Detaljregulering for kollektivknutepunkt og innfartsparkering på Flatøy

Planomtale

PlanID: 1256 2016 0002

Dato: 07.01.2021

Utklipp viser planforslag til høyring.

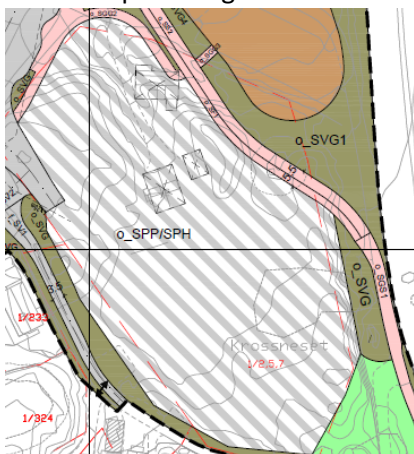
- 6) Etter innspel frå Hordaland fylkeskommune er område for innfartsparkering, som tidlegare var regulert til «*parkeringsplassar og parkeringshus/-anlegg*» (o_SPP/SPH), endra til *pendlar-/innfartsparkering* (o_SPI). I føresegnene og planomtalen er det no fjerna at det kan etablerast parkeringshus i dette området.

Utklipp viser planforslag etter høyring.

Utklipp viser planforslag til høyring.

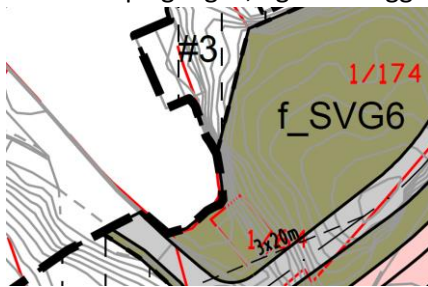
- 7) Etter innspel frå BKK Nett AS er no delar av området som tidlegare var regulert til «*annan veggrunn – grøntareal*» (o_SVG) endra til «*andre typar bygningar og anlegg*» (o_BAB). I føresegnene, §3.1, er det også lagt inn tekst som sikrar at køyretøy har tilkomst til nettstasjonen. I §4.7 er det lagt inn krav om generell byggegrense omkring nettstasjonar.

Utklipp viser planforslag etter høyring.

Utklipp viser planforslag etter høyring.

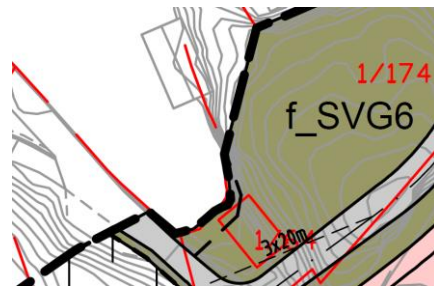
- 8) I fellesbrev frå grunneigarar vest i planområdet er det kommen innspel om at Notbua ved gnr. bnr. 1 bnr. 174. må sikrast gangtilkomst. Det er no teikna gangtilkomst fram mot notbua, samstundes som planområdet er snevra inn slik at sjølve bua fell utanfor planen. I

føresegnene er det lagt inn tekst om at tilkomst til denne notbua til en kvar tid skal vere open for ferdsel på gangsti, også i anleggsfasen.

Utklipp viser planforslag til høyring.

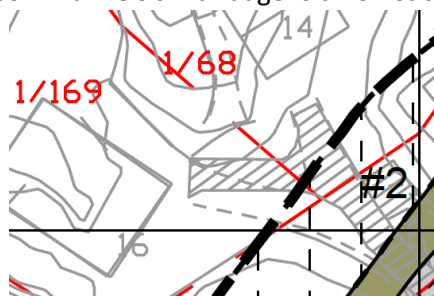
9) I nord er plankartet snevra litt inn på austsida. Dette er gjort fordi «reguleringsplanen for E39 Flatøy-Midtdelar» ivareteke reguleringsformålet langs E39.

Utklipp viser planforslag etter høyring.

Utklipp viser planforslag etter høyring.

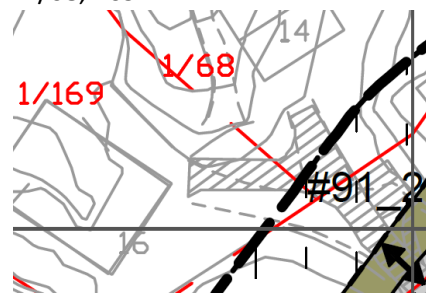
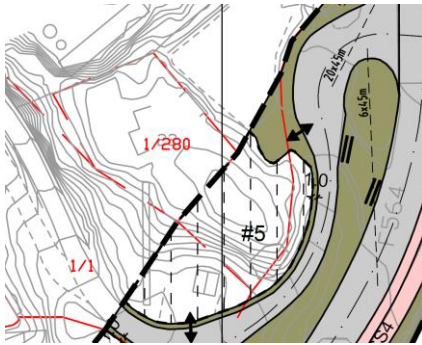
10) I føresegnene - veg f_SV4 - er gnr./bnr. 1/1, 2, 5, 7, 80, 280 og 291 fjerna, fordi det låg inne feil om at desse eigedomane har tilkomst via denne vegen. I plankartet er det her lagt inn pil som framleis sikrar dagens tilkomst til gnr./bnr. 1/68, 169.

Utklipp viser planforslag etter høyring.

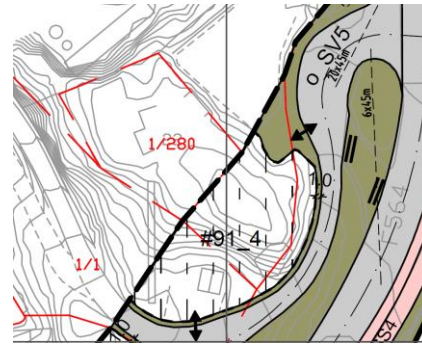
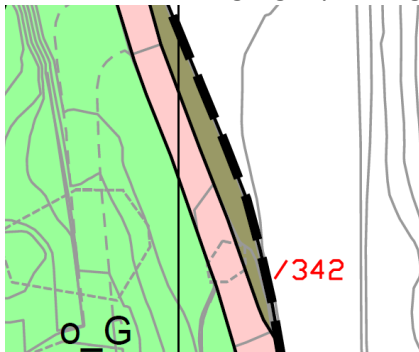
11) I nord er f_SV4 no erstatta av o_SV5. Dette er gjort fordi vegen som går frå fylkesvegen og ned til kaia er kommunal.

Utklipp viser planforslag etter høyring.

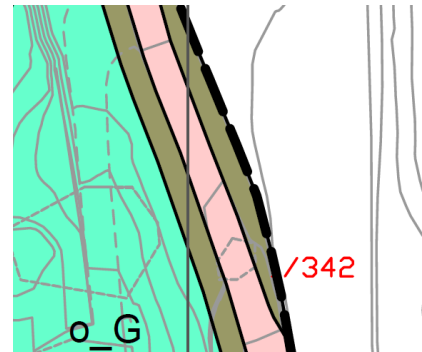
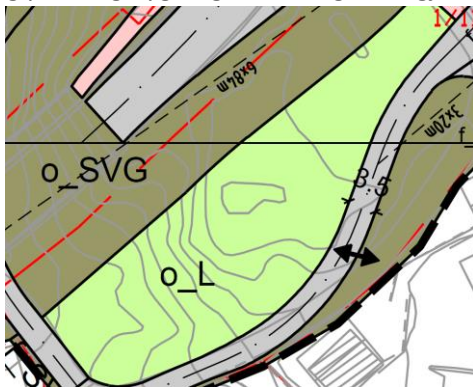
- 12) Sør i planområdet er det lagt inn o_SVG mellom o_SGS1 og o_G. Dette er gjort for å hindre at man går inn i området regulert til grunnstruktur, i forbindelse med bygging og drift/vedlikehold av gang-/sykkelveg.

Utklipp viser planforslag etter høyring.

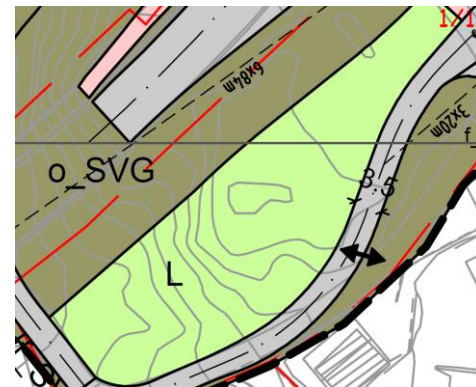
- 13) Sørvest i planområdet er o_L (LNRF) erstatta av L, fordi dette arealet ikkje er offentleg men privat. I føresegnene, §6.1, er det her også lagt inn tekst om at kommuneplanen føresegner og plan- og bygninglovens regler er gjeldande.

Utklipp viser planforslag etter høyring.

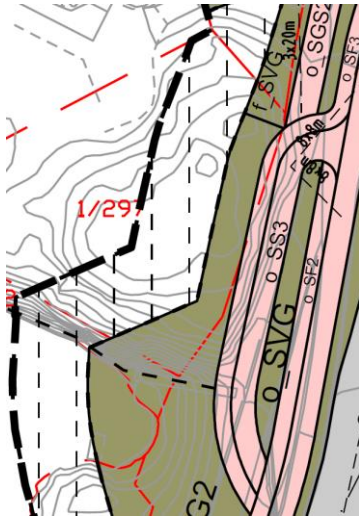
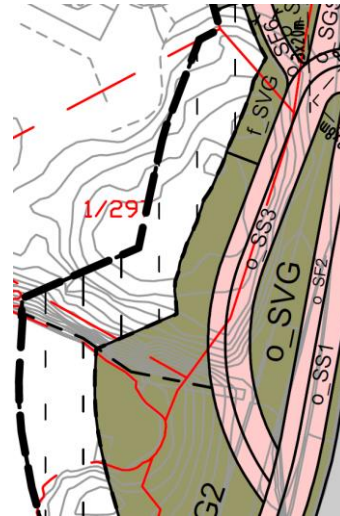
- 14) Fråviksgruppa hjå Statens vegvesen har gjeve tilbakemelding om at gang- sykkelvegen som er planlagt å gå i kulverten under fylkesvegen, mellom terminalen og vestsida av planområdet, har for knapp horisontalkurveradius. o_SS3 er derfor endra slik at den dreiar litt lengre ut mot sjøen og samtidig møter o_SF3 litt lengre mot nord. Dette har igjen ført til at o_SGS2 får

brattare stigning. For å få en alternativ gangtrase med mindre stigning så er det i tillegg etablert en ny gangtrase med mindre stigning, o_SF6.

Utklipp frå støyrapport etter høyring.

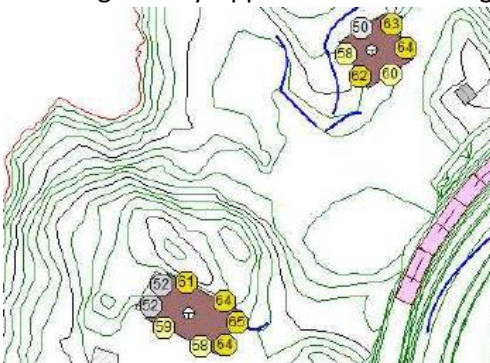
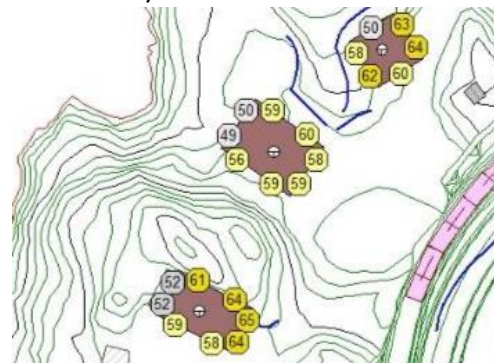
16) Det viste seg at våningshus på gnr. 1 bnr. 169 ikkje var tatt med i grunnlagskartet for berekningar i støyrapporten. Det er no lagt inn berekna støynivå for det aktuelle huset.

Utklipp viser vedtatt regplan i 2019

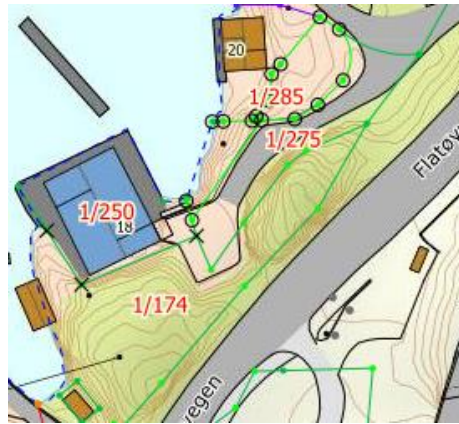
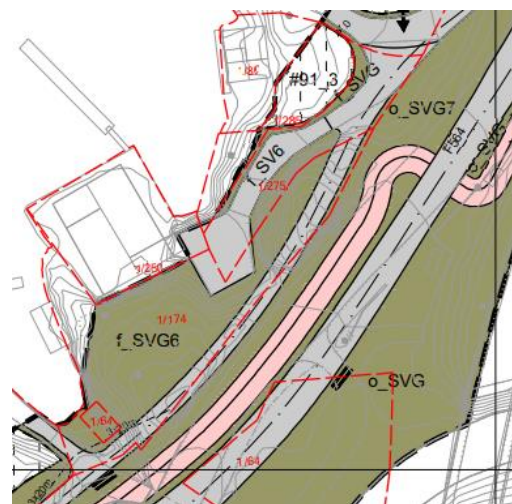
Etter detaljregulering for kollektivknutepunkt og innfartsparkering på Flatøy vart vedtatt kom det inn ein klage. Denne klagen omhandla særskilt gnr./bnr. 1/250, som er ei næringstomt.

I utklippa som er vist over er det tydeleg at vedtatt reguleringsplan vil ta parkeringsareal og vil kunne vanskeleggjere vidare drift av næringa på gnr./bnr. 1/250.

Det vart satt i gang ein prosess med å finne ei god løysing, der Vestland fylkeskommune gjorde utgreiningane. Det vart forsøkt å finne ei løysing som skulle behalde like mange parkeringsplassar som gnr./bnr. 1/250 allereie har, ikkje vanskeleggjere lasting og lossing, samt behalde kollane på f_SVG6 og o_SVG7. Dette viste seg å vere vanskeleg å gjennomføre. Eventuell forflytting av vegline mot o_SVG7 vil føre til at kollen vert for tynn, og den vil mest sannsynleg ikkje kunne verte ståande. Ein såg på moglegheta for å flytta parkeringsplassane, men ein vil då måtte ta av kollen på f_SVG6, samt problematikken rundt lasting og lossing ville ikkje vere løyst.

For å ta i vare næringsaktiviteten som er i området har ein difor valt å prioritere næringa høgare enn kollen på o_SVG7. Ein har i denne reguleringsendringa lagt om vegen, slik at det ikkje vert gjennomgangstrafikk for næringa på gnr./bnr. 1/250, samt at parkering, lasting og lossing vil foregå som før. Ein har derimot lagt vegen slik at større delar av kollen på o_SVG7 vil bli tapt.
